**SUJET : Demande 2020-90009 – Évaluation et recommandations pour les arbres.  
PIIA résidentiel – Nouvelle construction au 25 avenue Claremont.**

**25 av. Claremont – PIIA résidentiel – Nouvelle construction.**

**Évaluation des arbres – 30-01-2020**

**1. Plan de localisation approximative des arbres – extrait du plan « Vue plan arpenteur superposé » fourni par Chloe Hutchison architecte, annotation par Antoine D’Anjou.**

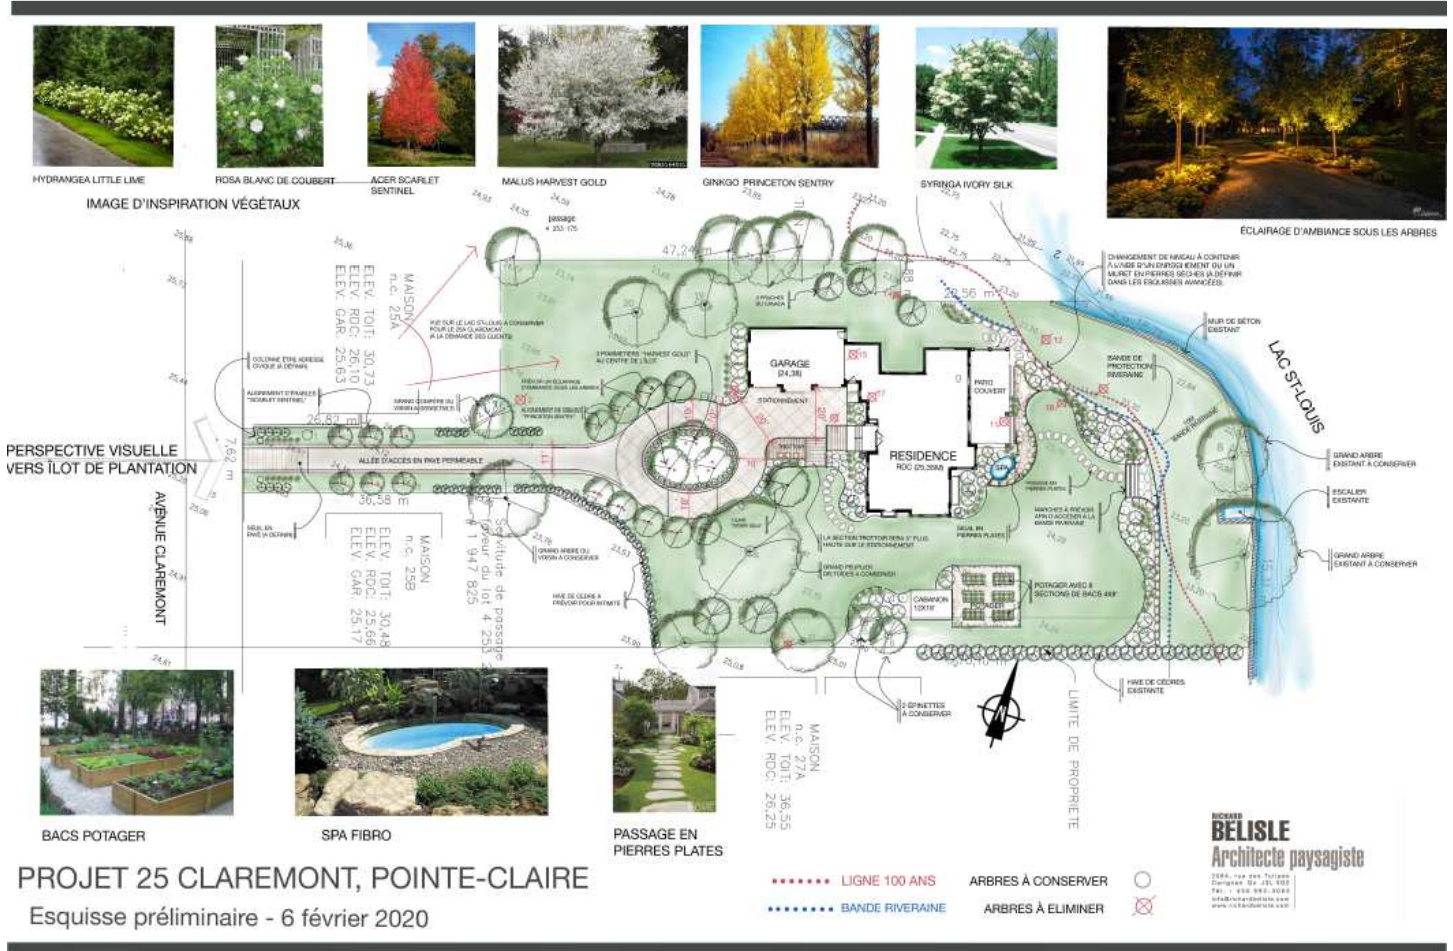
- Les arbres #2-9-11-12-13-15-16-17-22 seront abattus en raison de leurs mauvaise condition physiologique ou structurale. Voir le permis #2019-01786 délivré par M. Sébastien Pomerleau, inspecteur en arboriculture pour la Ville de Pointe-Claire.
- L'arbre #14 indiqué au plan pourra être abattu ou conservé selon la préférence du demandeur. Il s'agit d'un érable de Norvège de 38 cm avec un problème structural au niveau de la fourche principale et la présence d'un chancre affectant deux faces sur le tronc principal.

- Les arbres ##1-3-5-6-10-19-20-21 indiqués au plan devront être conservés et protégés durant les travaux, puisqu'ils sont situés à proximité de la zone des travaux. *Voir formulaire émission permis pour les détails.*

- Les arbres #100-101-102-103-104-105-106-107 indiqués au plan à la page #3 de ce rapport devront être conservés et protégés durant la réalisation du projet puisqu'ils sont situés à proximité de la zone des travaux. Il s'agit d'érables de Norvège de condition moyenne avec des diamètres variant de 16 à 86 cm. Ces arbres sont situés sur les lots voisins #4 253 175 et #4 253 178. *Voir formulaire émission permis pour les détails.*

- L'arbre # 108 indiqué à la page #3 de ce rapport devra être conservé et protégé durant la réalisation du projet, puisqu'il est situé à proximité de la zone des travaux. Il s'agit d'un frêne d'environ 90 cm traité avec le bio pesticide treeazin. Cet arbre est situé sur le lot voisin #4 253 214.

- L'arbre #4 indiqué au plan devra être conservé et protégé durant la réalisation du projet, puisqu'il est situé à proximité de la zone des travaux. Cet arbre figure sur le plan d'aménagement paysager fourni à la Ville pour le projet, nous recommandons qu'il soit élagué et inspecté en cime par un arboriculteur-élagueur certifié pour optimiser sa conservation. *Voir formulaire émission permis pour les détails.*

- Les arbres # 7-8 indiqués au plan devront être conservés, par contre leur protection n'est pas nécessaire puisque la zone des travaux projetés est à une distance suffisante des systèmes racinaires et il est improbable que des dommages surviennent à ces arbres durant la réalisation du projet.
